**M M. no. 91 concernente una variante al Piano regolatore particolareggiato del comparto di quartiere definito da via Balestra, via Franscini, via Lavizzari e via Varesi, volta all'adattamento dei parametri edificatori ed alla modifica delle possibilità di edificazione**

Locarno, 16 maggio 2003

Variante 2001/Modifica Gennaio 2002

Piano N. 1  
Piano di edificazione

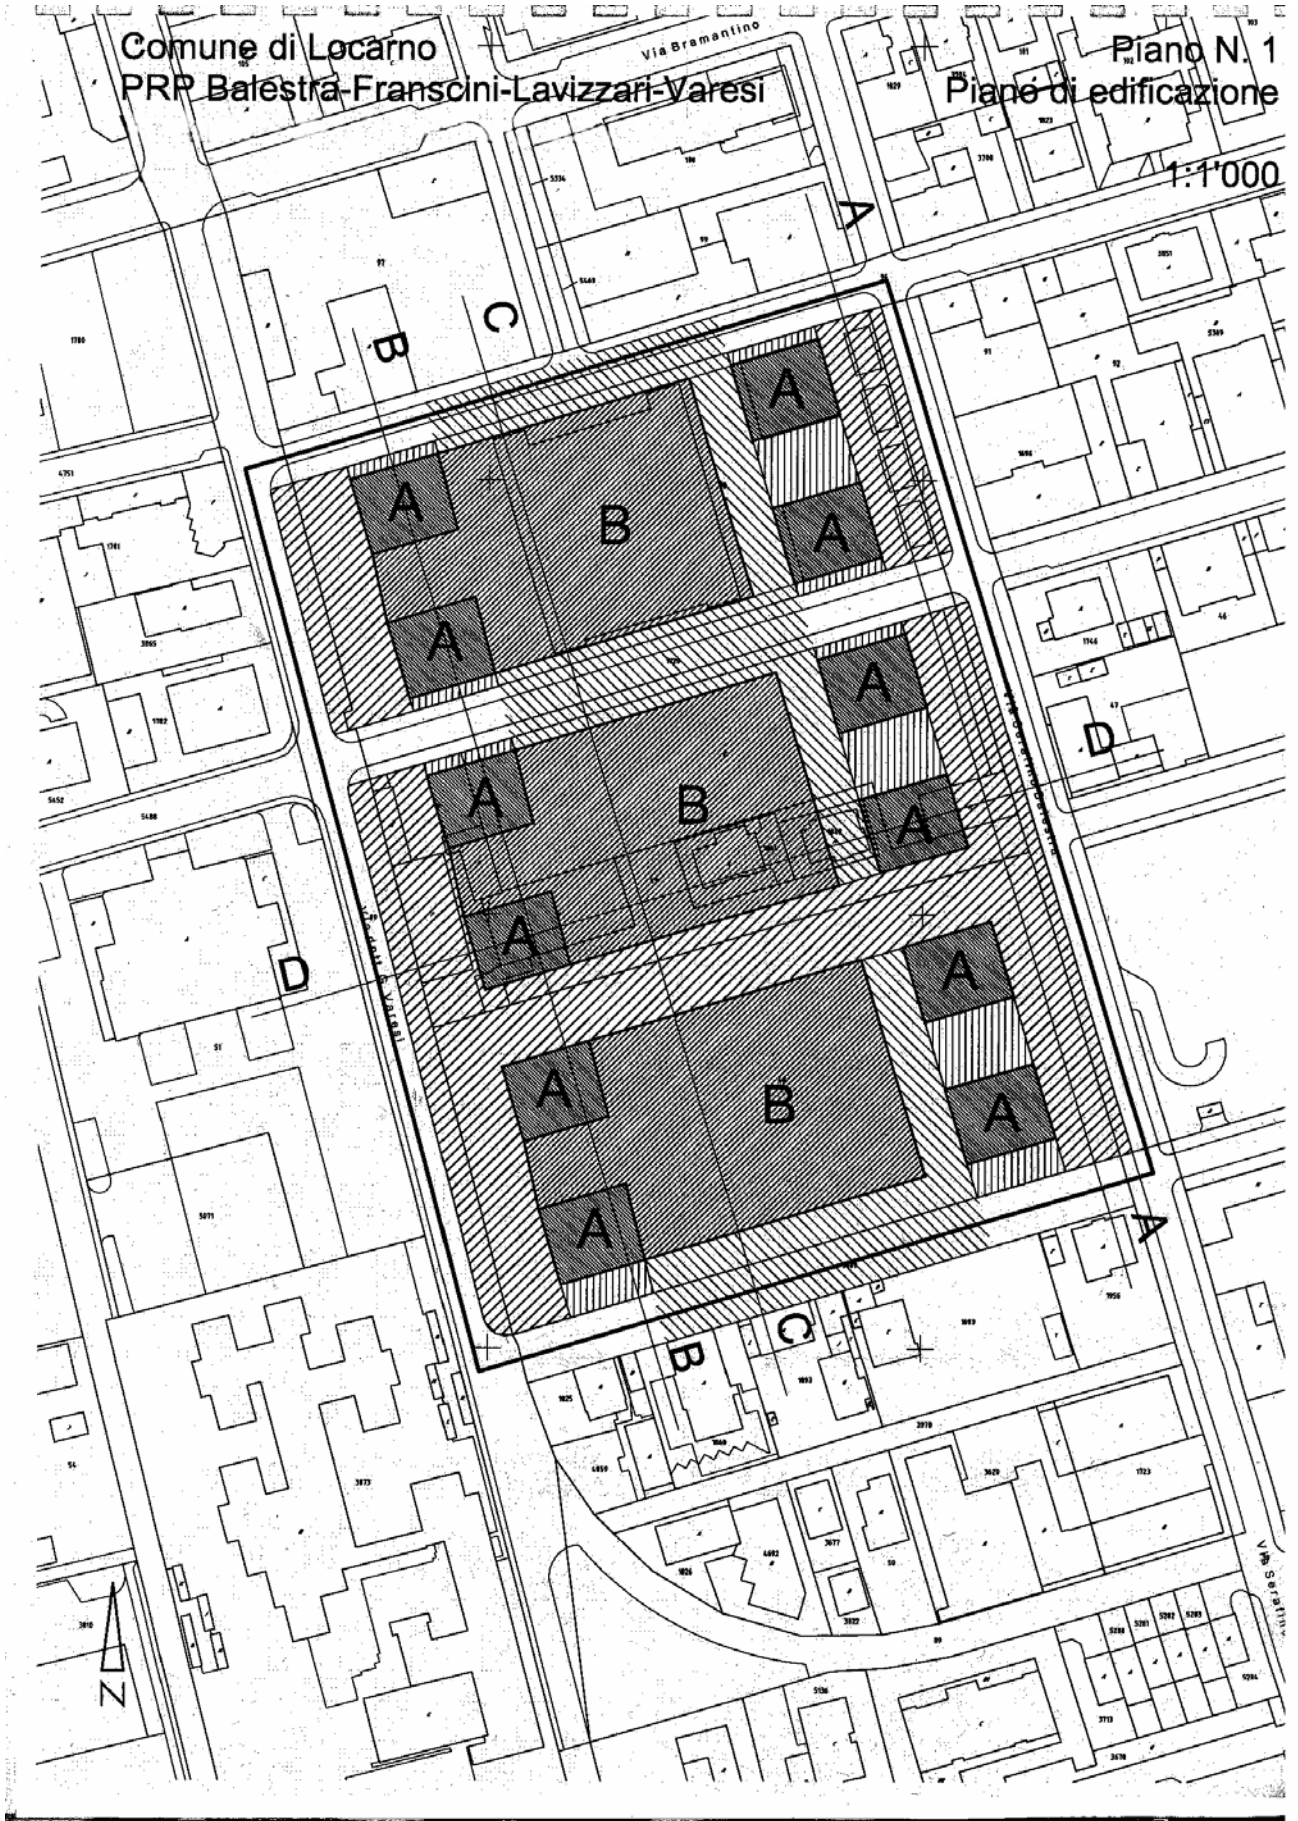
### 3.3 *Modifiche delle condizioni di edificazione (piano grafico no. 1, artt. 4, 5 e 8 NAPRP 1988)*

All'aumento delle possibilità d'uso commerciale del fondo (sfruttamento ed occupazione) deve corrispondere un ampliamento della superficie edificabile rispetto a quella attualmente approvata. Per motivi urbanistici legati al mantenimento dello spazio libero tra le torri e le costruzioni basse lungo l'asse urbano principale di via Balestra, viene proposta la possibilità di **occupazione dello spazio libero tra le torri occidentali e la parte centrale** di ogni comparto tramite adeguamento delle linee di arretramento.

In considerazione della mancanza di ortogonalità tra via Varesi e via Franscini viene leggermente **modificata la linea di costruzione lato via Varesi** (piano grafico no. 1) per ovviare alle difficoltà tecnico costruttive che l'attuale linea comporta. In maniera del tutto analoga viene **modificato il limite di costruzione delle costruzioni sotterranee** lato via Varesi (piano grafico no. 2).

1. sono adottate le NAPRP 1988 secondo la revisione parziale riportata nell'allegato normativo;
2. il Piano di edificazione (Piano N. 1) è modificato come all'allegato grafico;
3. il Piano delle costruzioni sotterranee (Piano N. 2) è modificato come all'allegato grafico;
4. i Piani delle altimetrie e delle distanze minime (Piani N. 3A e 3B) sono modificati come all'allegato grafico;

Sezione B-B

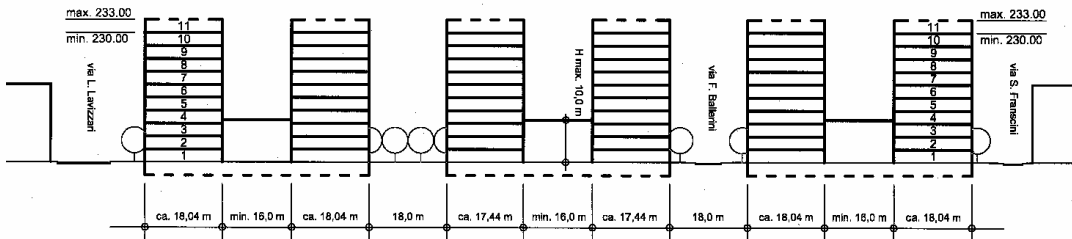
Sulla scorta di quanto effettuato nel Quartiere Rusca al riguardo della tematica esondazioni (innalzamento della quota massima dei fabbricati onde permettere un più grande margine di manovra per la presa in considerazione della quota massima di esondazione fissata a 198 m.s.m.), si propone **l'adattamento delle quote massime del PRP 1988 innalzandole di 1 m ed arrotondandole al metro superiore** (piano grafico no. 3).

Alfine di rafforzare la ricerca di un risultato urbanistico unitario per l'intero quartiere, viene pure proposta la **modifica delle altezze minime delle costruzioni** riducendo la differenza rispetto alle altezze massime a 3 metri (rispetto agli attuali 6 m) equivalenti ad un solo piano.
